### Bemerkungen zum Wettbewerb für die Erweiterung der Abtei St. Maurice

Erstprämiertes Wettbewerbsprojekt für die Erweiterung der Abtei St. Maurice, von Claude Jaccottet, Architekt, Lausanne. Grundriß 1:1000

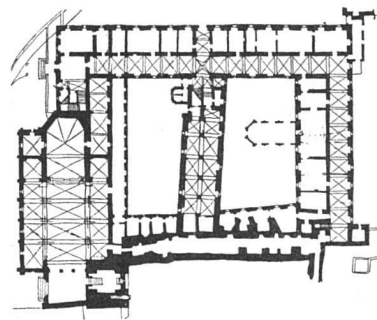
Die Wettbewerbsbedingungen waren sehr überlastet. Die erstprämierte Lösung bedeutet fast eine Quadratur des Kreises. Architekt *Claude Jaccottet*, Lausanne, der sich bei der Wiederherstellung der gotischen Kirche von Môtier en Vully (bei Murten) als pietätvoller Restaurator gezeigt hatte, wurde in St. Maurice allen *archäologischen* Anforderungen gerecht:

Die Cour du Martolet (in der unter Leitung von Louis Blondel seit dem letzten Herbst ungemein wichtige Ausgrabungen erfolgen, die bedeutsamste derartige Arbeit, die bei uns seit Jahrzehnten durchgeführt wird) wird von den Umbauten nicht berührt, während das viertprämierte Projekt, von einem Walliser stammend, die sogenannten Katakomben gefährdet hätte. – Der im 11. Jahrhundert erbaute mächtige Turm, dessen Wiederherstellung wohl gleichzeitig mit der Vergrößerung der Kirche geplant ist, bleibt die Dominante der Klosteranlage, der sich alles unterordnet. Im Innern der Kirche

wird die ehemalige Eingangsseite des Turmes freigelegt, auch im Obergeschoß, wo die romanische Michaelskapelle liegt. Der Raumtypus der Kirche bleibt gewahrt; in der Verlängerung werden die aus einem ältern romanischen Bau in die Konstruktion von 1617 übernommenen Säulenreihen weitergeführt; der drohenden Längenhypertrophie wird durch die Anlage von Seitenkapellen vorgebeugt, wie dies auch in andern Projekten vorgeschlagen wird. Am sehr schlichten Äußern verliert sich der Architekt nicht in Historizismen. Die etwas befremdlich wirkenden Maßwerkfenster der Seitenkapellen (hier sind große Fenster notwendig, da sie die wichtigste Lichtquelle des Innern zu bilden haben) erklären sich daraus, daß der Architekt formal den Anschluß an ein erst 1933 entferntes ähnliches Maßwerkfenster des Chorschlusses suchte. Sollte sich nachträglich herausstellen, daß dieses Chorfenster nicht aus dem frühen 17. Jahrhundert stammte, sondern das Ergebnis von Umbauten des 19. Jahrhunderts war, wird Jaccottet wohl gerne auf die Maßwerke seiner Seitenschiffkapellen verzichten. Wichtig für die geschlossene Wirkung des Äußern ist vor allem das einheitliche Dach über Seitenschiff und Lateralkapellen. Die beiden nächstprämierten Projekte stufen das Dach ab, was unruhig wirkt. – Der Jurybericht kritisiert den allzu bescheidenen Kirchen-

Umbauprojekt von Claude Jaccottet, Architekt, Lausanne, für St. Maurice. Längsschnitt durch die Kathedrale, ca. 1:600

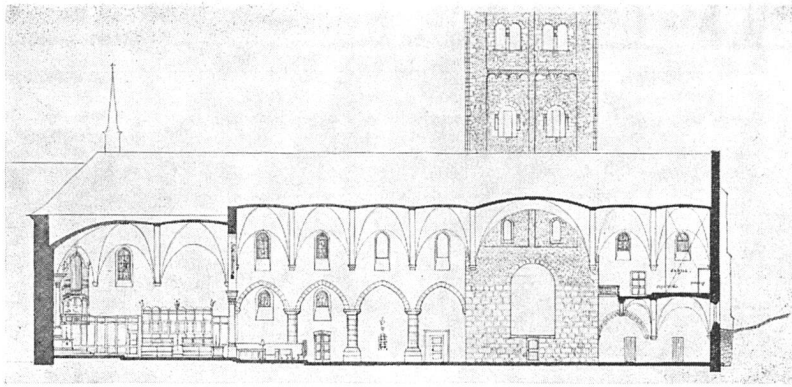
eingang. Rein künstlerisch und archäologisch ist Jaccottets diskrete Lösung die beste. Aber der Charakter der

Kirche als Kathedrale erfordert, daß der einzige Zugang mehr herausgehoben werde. Die andern Projektverfasser hatten hierin zu viel getan; ganze Portalvorhallen waren projektiert, die mit der Masse des Turmes in Konkurrenz traten. Mit einem Pultdächlein oder einigem plastischem Schmuck wird der Forderung des Preisgerichtes Genüge getan sein.

Sehr fein geht Jaccottet auf die *liturgischen* Erfordernisse ein. Das jetzige Chor ist für feierliche Funktionen zu eng. Andere Projekte drehten die Achse um und planten auf der jetzigen Eingangsseite ein neues Chor. Jaccottet schafft im vordersten Joche des Schiffes ein Vorchor, nach Art des «Chorus minor» des Hirsauer Bauschemas. Er umgrenzt es mit Chorschranken, für die er Fragmente romanischer Bauplastiken als Anregung benutzt. In diese Chorschranke bezieht er den jetzt unglücklich placierten vorkarolingischen Ambo ein. Unter den Chorbogen, der erhalten bleibt, stellt er einen kleinen Altar, als eine Art Matutinalaltar. Eine Chororgel wird geschickt placiert.
